**Avis délibéré de la mission régionale d'autorité environnementale  
relatif au projet de parc solaire  
présenté par la société Irisolaris  
sur la commune de Parves et Nattages (01)  
(3<sup>e</sup> avis)**

**Avis n° 2021-ARA-AP-1109**

Figure 2: Plan masse du projet.(source: résumé non technique-étude d'impact 2019)

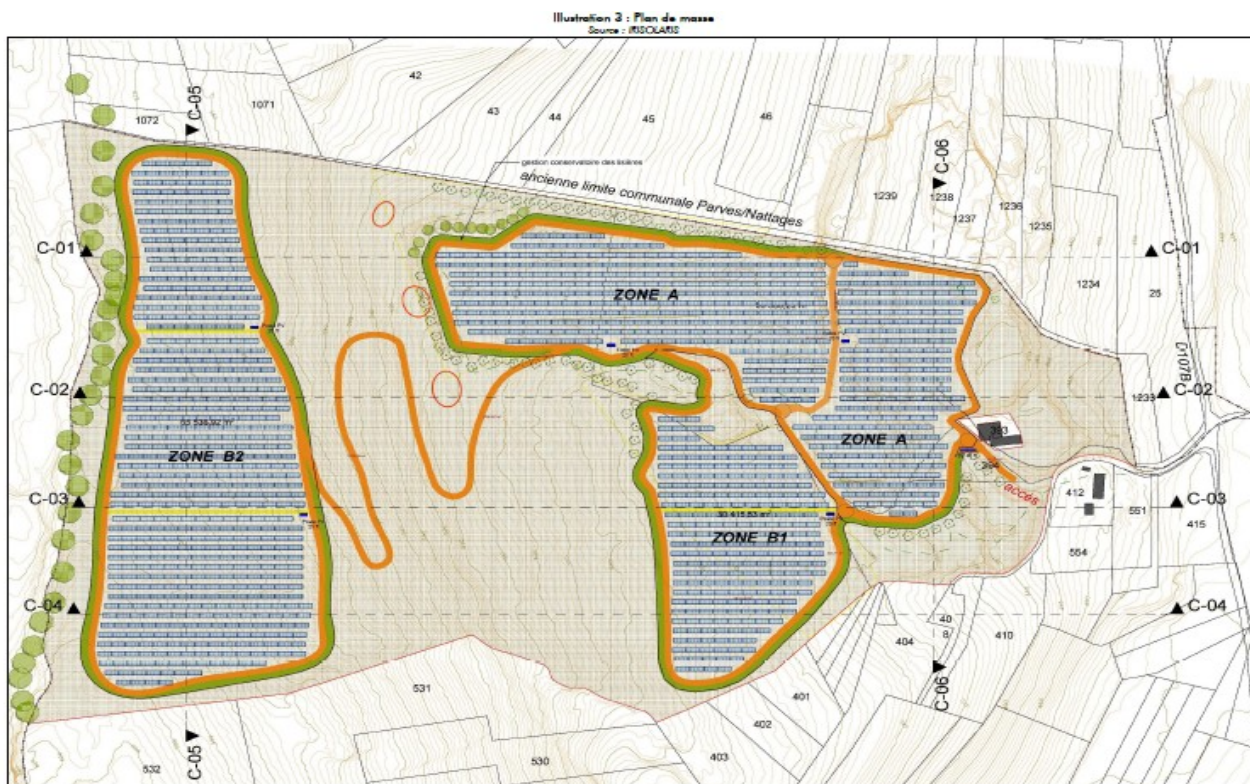
Le projet (Fig. 2) est divisé en trois zones distinctes : une zone A de 5,96 ha (correspondant à l'ex-site de la carrière), la zone B1 (3,42 ha) et la zone B2 (6,55 ha). Ces surfaces seront dotées de tables photovoltaïques.
